Mission régionale d'autorité environnementale

**Avis sur le projet de centrales photovoltaïques au sol et flottante
à Matignicourt-Goncourt et Moncetz-l'Abbaye (51)
porté par la société SAS CPES Lac de Cloyes**

n°MRAe 2022APGE14

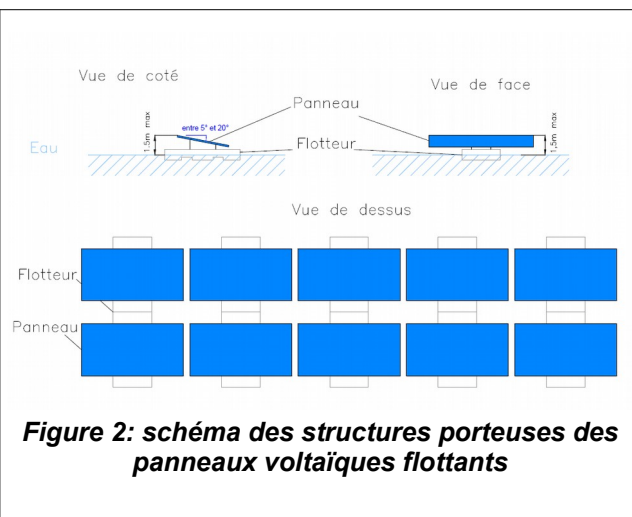
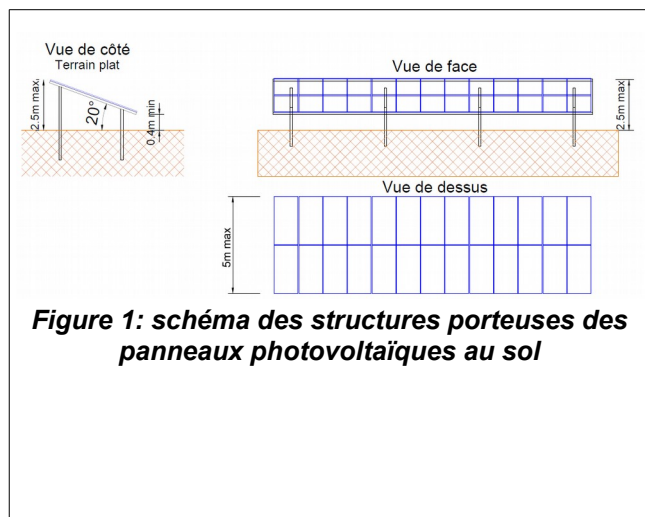
Pour les panneaux solaires flottants, les modules photovoltaïques seront installés sur une structure flottante (cf. Figures 1 et 2). L'élément de base de la centrale est constitué d'un flotteur principal, supportant le panneau, puis d'un flotteur de liaison en plastique, assurant la connexion des flotteurs principaux entre eux, et constituant également une allée de maintenance. Les panneaux sont inclinés à environ 10-12° (min 5°- max 20°). Cette inclinaison permet d'optimiser l'utilisation de la surface et la production, tout en limitant les efforts de soulèvement exercés par le vent.

Enfin, l'Ae s'interroge sur la nature des matériaux utilisés pour les flotteurs et les risques de migration de particules de matière dans l'eau et dans la nappe affleurante.

- préciser les impacts des différentes options possibles du système d'ancrage et justifier le ou les choix retenus ;
- privilégier des fondations non invasives (par exemple, longrines ou massifs en béton posés au sol) ;
- préciser la matière du flotteur principal et la nature du plastique du flotteur de liaison.

Carte 4 : hypothèse de raccordement

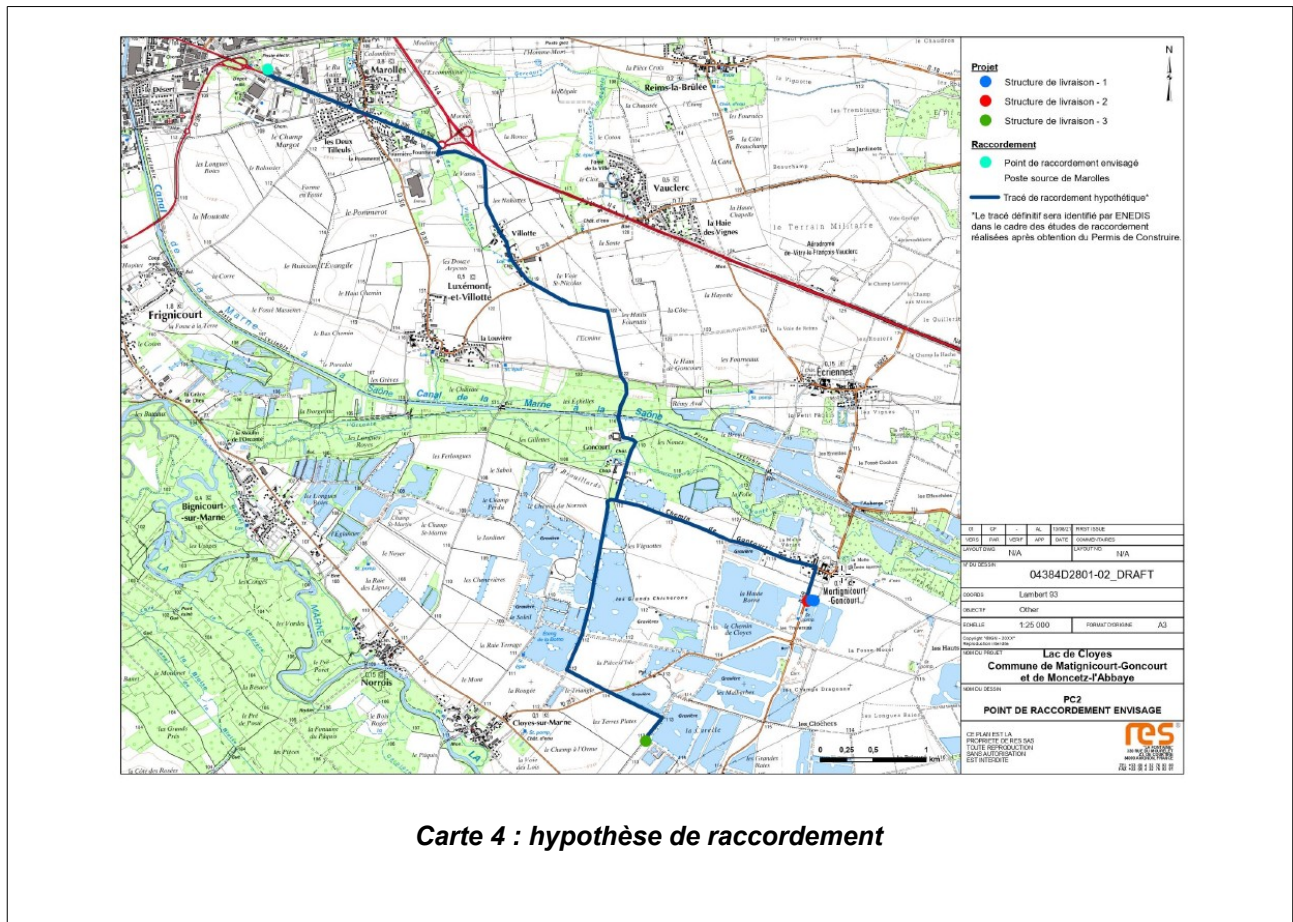
Le porteur de projet envisage de raccorder les centrales au réseau ENEDIS par l'intermédiaire du poste source de Marolles situé à 9 km du projet. L'Ae signale que ce poste ne dispose actuellement pas de capacité disponible.

L'Ae rappelle qu'au regard de l'article L.122-1 du code de l'environnement⁷, les travaux de raccordement, dès lors qu'ils sont réalisés dans le but de permettre à la centrale de fonctionner, font partie intégrante du projet. Si ces derniers ont un impact notable sur l'environnement, ils devront faire l'objet d'un complément à l'étude d'impact évaluant les impacts et proposant des mesures d'évitement, de réduction et le cas échéant de compensation de ceux-ci. Ce complément éventuel devra être transmis à l'Ae pour avis préalablement à la réalisation des travaux de raccordement⁸.

L'Ae recommande au pétitionnaire d'évaluer les impacts prévisibles du raccordement envisagé au vu des informations disponibles, en particulier de déterminer si des espaces à enjeux seraient concernés par les travaux de raccordement.

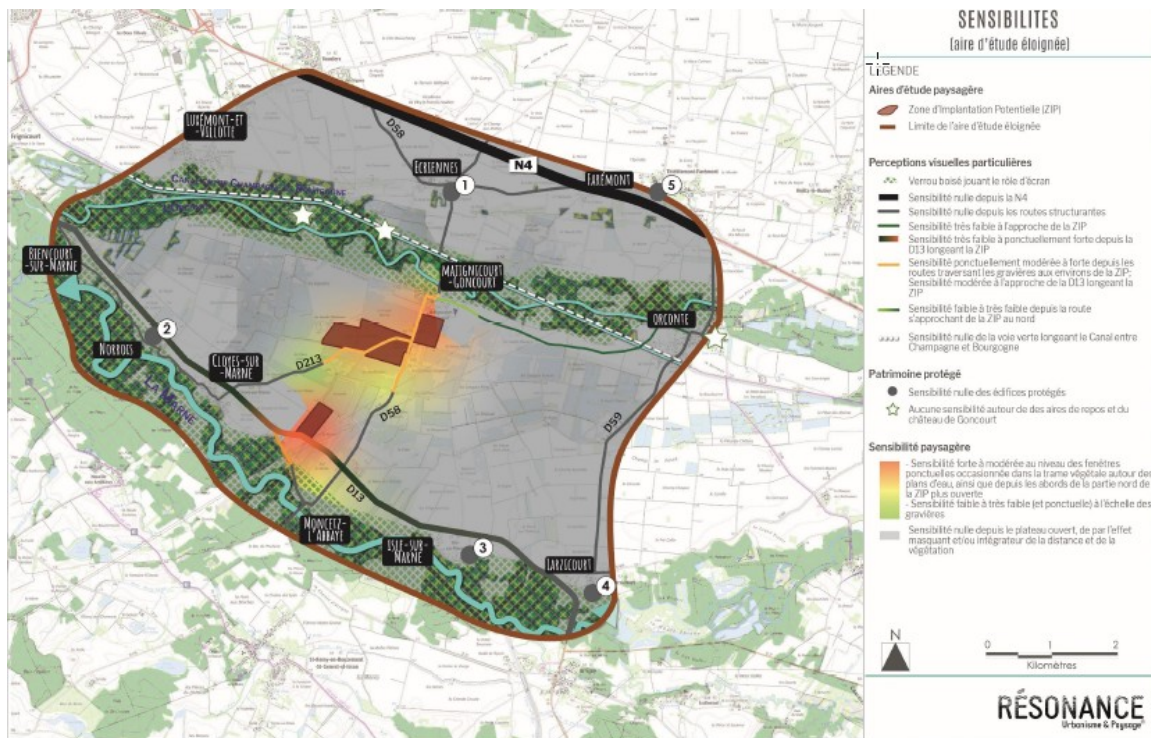
Concernant les structures flottantes (sur lesquelles sont fixés les panneaux photovoltaïques) en plastique, l'Ae s'est interrogée sur les matériaux et leur pérennité dans le temps des supports de panneaux et des flotteurs de liaison. Ces matériaux seront à l'air libre et donc soumis à des cycles d'agression climatique, et ils seront en contact avec de l'eau « brute » : le développement d'un biofilm semble inéluctable et celui-ci peut contenir des bactéries capables d'altérer les supports (les bactéries planctoniques également mais dans une moindre mesure). L'Ae s'est également interrogée sur les éventuels traitements des flotteurs pour empêcher leur dégradation, par exemple par des algues qui s'y fixeraient. Si tel était le cas, l'Ae attire l'attention sur le fait que ce type de traitement peut présenter des risques de pollution du fait des produits utilisés.

- ***de préciser la nature des matériaux utilisés pour les flotteurs et des indications sur leur pérennité et sur leur entretien ;***
- ***la mise en œuvre d'un suivi de la qualité de l'eau sur des paramètres liés à l'usage des matériaux utilisés pour les flotteurs et pour les systèmes d'ancrage et à leur éventuel traitement, de façon à s'assurer de leur caractère non impactant sur la qualité de l'eau et de la nappe, au moment des travaux et dans la durée.***

Ce suivi pourrait être instructif pour le développement de ce type de pose de panneaux photovoltaïques.
